**Objet : BRUXELLES. Rue de la Fourche, 37 et 39**

Demande de permis d'urbanisme portant sur la transformation de deux maisons pour usage mixte (commerce et logements)

**Avis de la CRMS**

Elévations existante et projetée des façades rue de la Fourche et rue des Bouchers (extr. du dossier de demande)

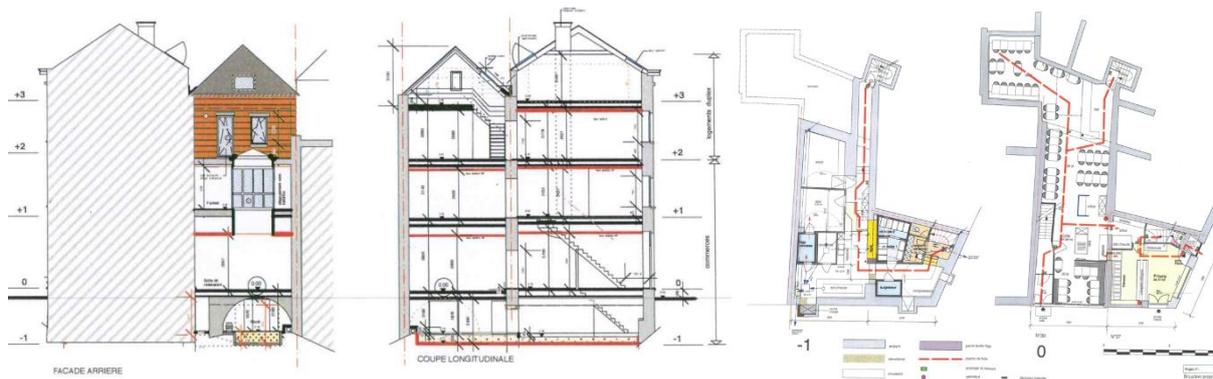
- Maison n°37 :
  - Rez-de-chaussée : la CRMS ne valide pas du tout l'option de créer une partie très fermée ornée d'un médaillon, ni celle de mettre un encadrement « esprit 18<sup>e</sup> » dans la nouvelle porte : elle préconise de garder la position des baies existantes et de revenir à une finition de façade simplement enduite en continuation de la façade qui se trouve au-dessus. Concernant la façade latérale, elle demande de maintenir la fenêtre à guillotine, de la restaurer si nécessaire, elle marque son accord pour l'ouverture d'une porte à la place de la baie actuelle et demande, comme ci-dessus, de revenir à une finition enduite,

- Étages : elle recommande de rouvrir les impostes des fenêtres des étages, afin de récupérer les proportions plus harmonieuses de la situation antérieure, ce qui permettra également de gagner en luminosité intérieure,

- Toiture : elle s'oppose à la création d'une lucarne coupant la corniche et demande de trouver une solution plus adéquate, telle des fenêtres de type cast. A propos des charpentes, elle souhaite le maintien des charpentes encore présentes malgré les modifications apportées.

- Maison n°39 :
  - Rez-de-chaussée : tout en étant d'accord sur l'organisation de la devanture en une porte et une large baie, elle demande de dessiner des ouvertures avec des linteaux droits et situés au même niveau,

- Élévation de la façade : vu le contexte général du quartier et le type de construction, l'Assemblée préconise de remettre un enduit de finition sur l'ensemble de la façade, afin de retrouver une cohérence d'ensemble.
